Artikel: Zum Gutachten von Prof. Dr. W. Lambert (Stuttgart) über die Vorschläge zu unterirdischen Schnellstrassenbahnen in Zürich
Autor: Fiedler, K.
DOI: <https://doi.org/10.5169/seals-63434>

Zum Gutachten von Prof. Dr. W. Lambert (Stuttgart) über die Vorschläge zu unterirdischen Schnellstrassenbahnen in Zürich

Von K. Fiedler, a. Bahningenieur der Städt. Strassenbahn Zürich

Bild 3. Netzvorschlag
Lambert. Zahlen =
Anzahl Linien

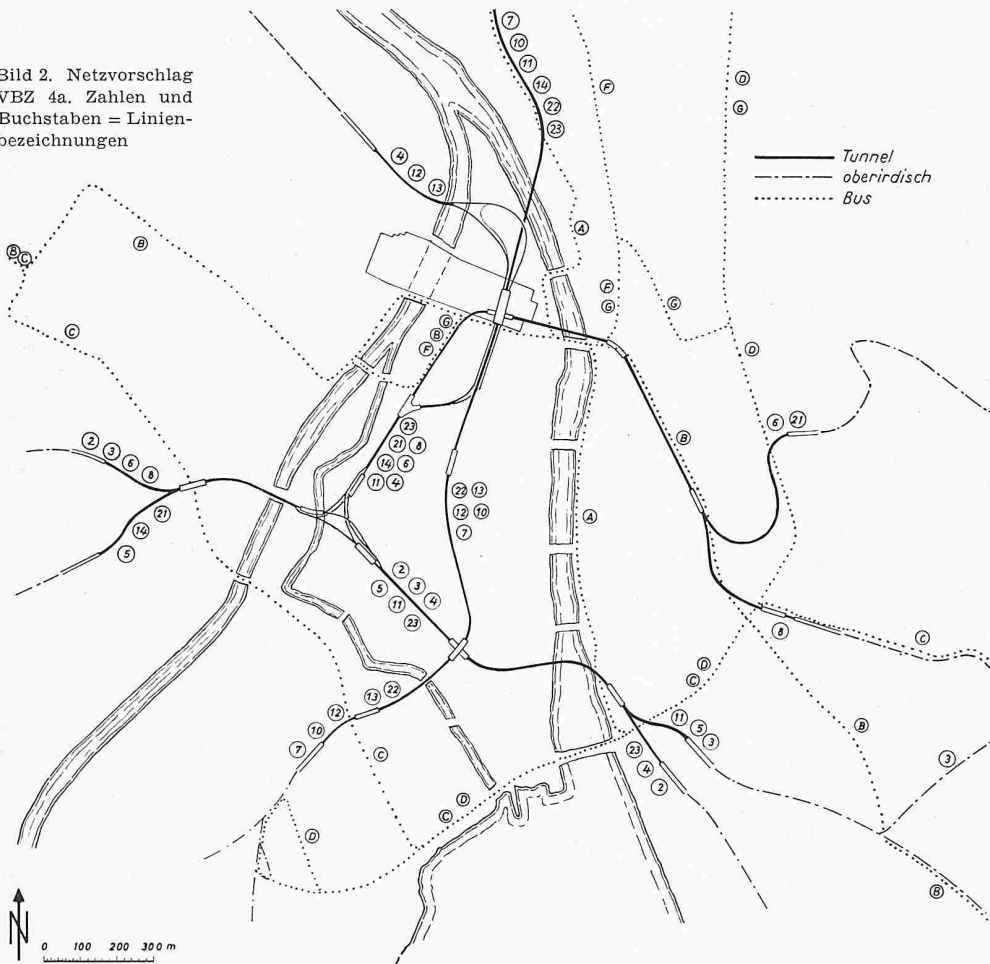
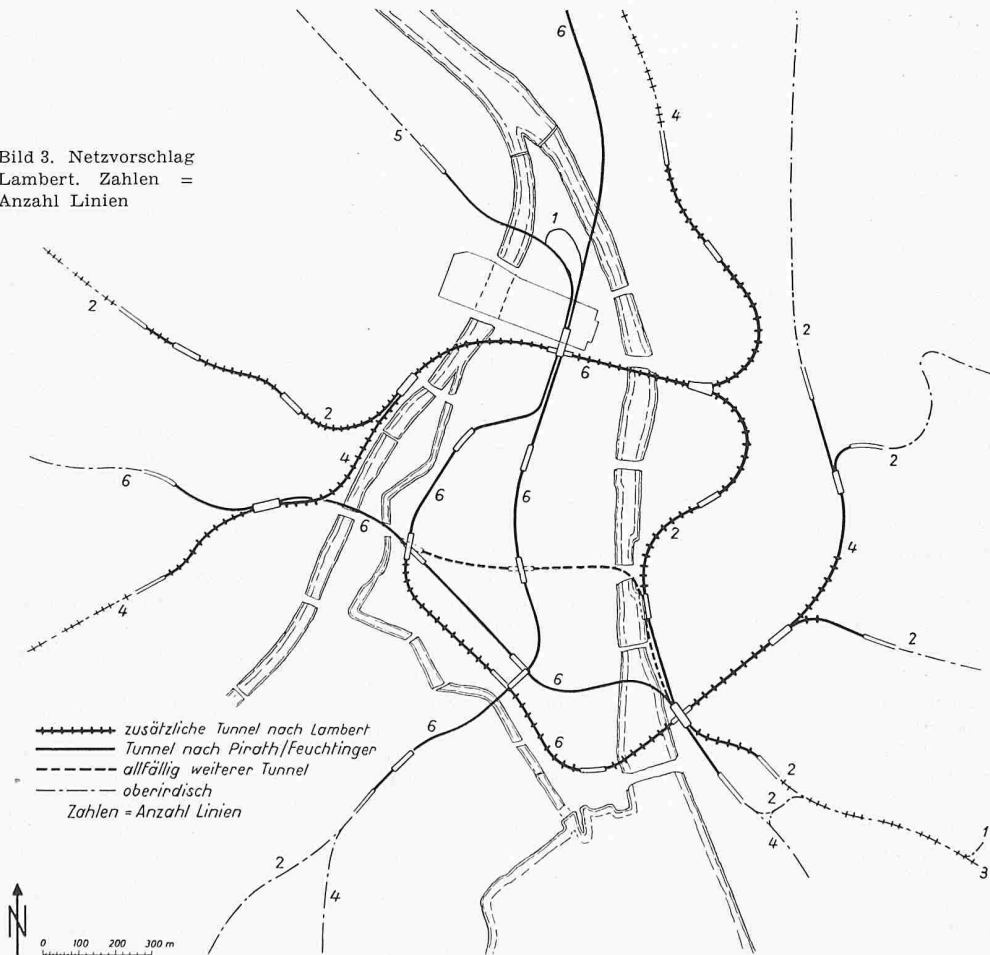
Da aber weder der eine noch der andere Vorschlag in verkehrlicher wie betrieblicher Hinsicht voll zu befriedigen vermöge, untersucht der Gutachter zum Schluss Verbesserungen durch Netzausbau (Bild 3) und schlägt neue Tunnelverbindungen vom Hardplatz über Kasernenquai-Hauptbahnhof-Central nach der Weinberg-Hofwiesenstrasse und nach dem Limmatquai-Bellevue vor. Dazu empfiehlt er einen Tunnel Sihlporte-Talstrasse-Bürkliplatz-Bellevue-Heimplatz für die Richtungen Oberstrass und Fluntern, allenfalls noch Sihlporte-Augustinergasse-Rathaus-Bellevue. Wegfallen würde dann bei P/F Rennweg-Heimplatz, bei VBZ Central-Zähringer-Heimplatz und Platte. Damit wird aber grundsätzlich nichts anderes skizziert als der viergleisige Ausbau VBZ Stauffacher-Sihlporte-Löwenplatz und der auf Einspruch des Tiefbauamtes abgelehnte Tunnel Paradeplatz-Bürkliplatz-

Bellevue. Die Länge des Tunnelnetzes erreicht so 16 km statt 12 km, die mögliche Linienzahl wird unter Verzicht auf Verflechtungen von 18 bei P/F und 15 der VBZ auf 24 erhöht. Dadurch sollen die vorgesehenen innerstädtischen Buslinien ganz entfallen (was aber in Richtung Oerlikon wegen der zu grossen Stationsabstände unmöglich wäre) und auch die zukünftigen Verkehrsbedürfnisse befriedigt werden können. Diese schätzt Lambert bei einer Einwohnerzahl von höchstens 591 440 nach Zonenplan 1955 auf 240 000 zusätzliche Fahrten täglich = 80 Mio im Jahr mehr als 1952 mit 420 000 Tagesfahrgästen, also gut 50 % Zunahme.
